ORDENANZA (N° 9.497)

La Comisión de Planeamiento y Urbanismo, ha tomado en consideración el Mensaje N° 48/15 S.P., con Anteproyecto de Ordenanza modificatoria de la Ordenanza N° 8.810/11 “Plan de Detalle Unidades I y II – Manzana 25 - Av. Rivadavia y calle Rodríguez”, con la modificación de algunos artículos correspondientes a la designada Unidad I en dicho Plan de Detalle.

ORDENANZA MODIFICATORIA DE LA ORDENANZA N° 8.810/11 – UNIDAD DE ACTUACIÓN I-

PLAN DE DETALLE UNIDADES I y II - MANZANA 25 - AV. RIVADAVIA
 SECCIÓN 8° MANZANA 25

ANEXO GRÁFICO - HOJA N° 1

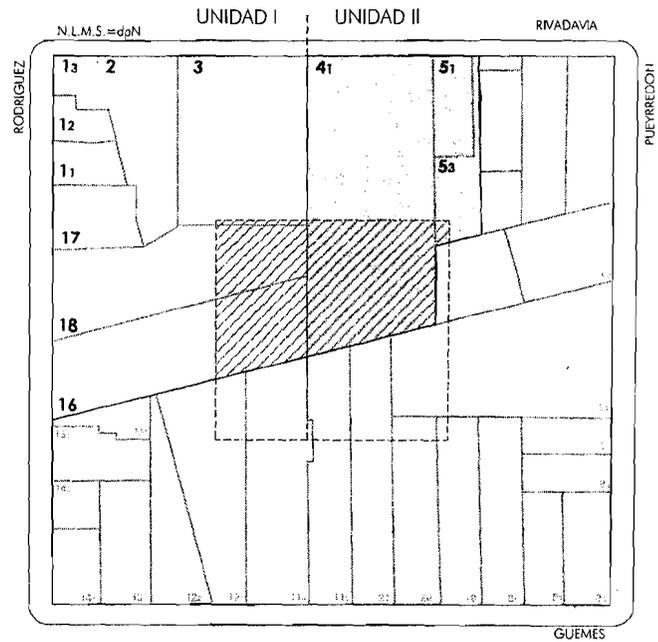
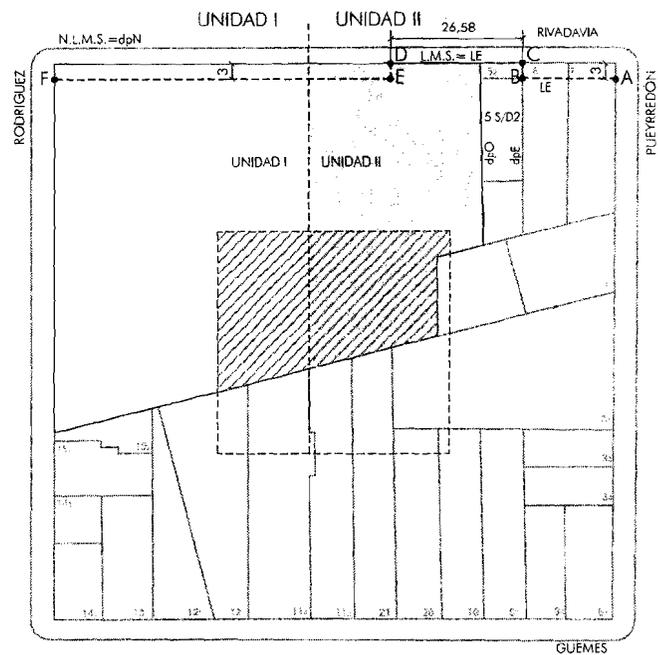
Art. 2°.- Se modifica el punto Unidad I del Artículo 2° “Ámbito de aplicación” de la Ordenanza N° 8.810/11, que se reemplaza por el siguiente texto:

“Unidad I: conformada por la unificación de las parcelas empadronadas como Gráficos 1 S/D 1, 1 S/D 2 y 1 S/D 3; 2; 3; 16; 17 y 18 con una superficie total de 3.416,96 m2.”

UNIDAD I: Unificación de los gráficos 1 S/D 1, S/D 2 y S/D 3; 2; 3; 16; 17 y 18.

UNIDAD II: Unificación de los gráficos 4 S/D 1; 5 S/D 1 y S/D 3.

ANEXO GRÁFICO - HOJA Nº 2

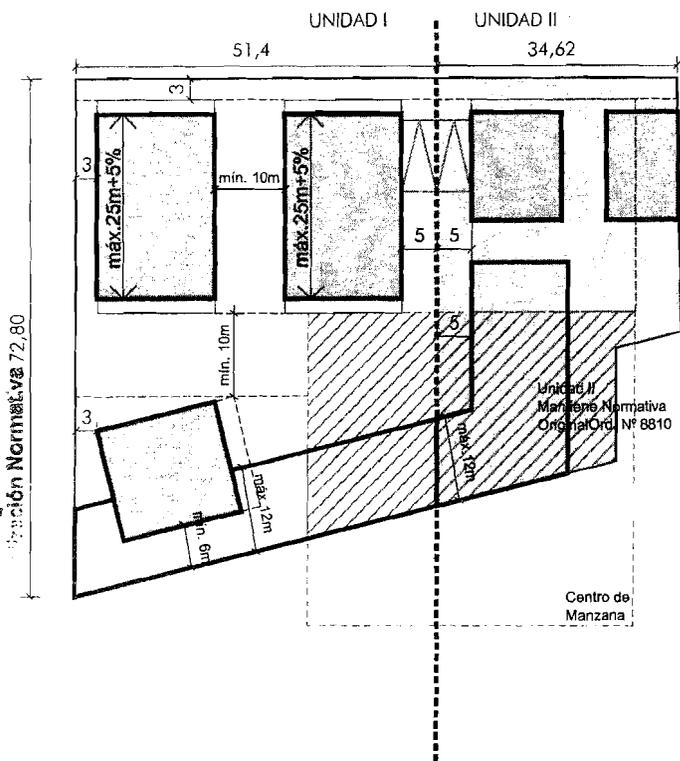
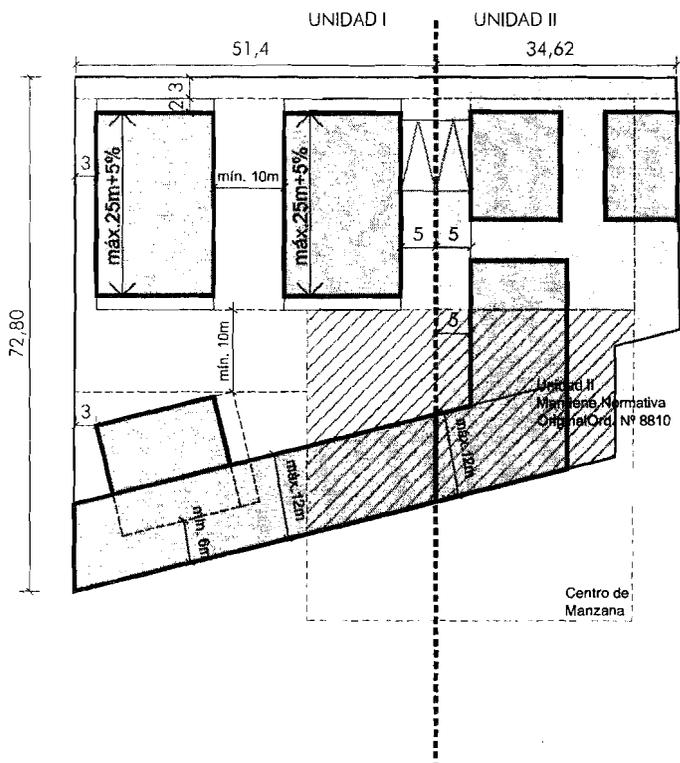
Art. 8°.- Se modifica el Punto 5.4. “Distancia entre edificaciones y límites parcelarios” del Artículo 5° “Normas Particulares para la Edificación” de la Ordenanza N° 8.810/11, que se reemplaza por el siguiente texto:

- a) La distancia entre las dos torres frentistas a Av. Rivadavia pertenecientes a distintas Unidades (I y II) será de diez (10) metros, compuesto por la suma de los cinco (5) metros de distancia que cada una debe sostener respecto del eje medianero entre ambas unidades. Este espacio debe permanecer libre de edificación desde el frente y hasta la Línea de Centro de Manzana.

- b) La distancia entre las dos torres frentistas a Av. Rivadavia pertenecientes a la Unidad I debe ser igual a 1/6 de la altura del edificio, tomada desde el nivel correspondiente al piso del local habitable (residencial) inferior, no pudiendo ser menor a diez (10) metros. De igual modo se tomará la distancia entre las torres frentistas a Av. Rivadavia y la frentista a calle Rodríguez – también perteneciente a la Unidad I- no pudiendo ser esta distancia inferior a diez (10) metros.

- c) La torre frentista a calle Rodríguez –que se eleva en parte sobre la construcción en tira adosada a la medianera sur- deberá desarrollarse en forma paralela a la dirección de dicha medianera y con una separación mínima de la misma de seis (6) metros, medida establecida para los espacios circundantes por la Ordenanza N° 8.125/06.

- f) En la Planilla N° 2 del Anexo Gráfico se define la disposición de los edificios exentos. Siempre que se respeten los espacios mínimos libres –entre edificios o en relación a la Línea de Edificación y el Centro de Manzana- los mismos podrán desplazarse si la resolución del proyecto lo requiriera.
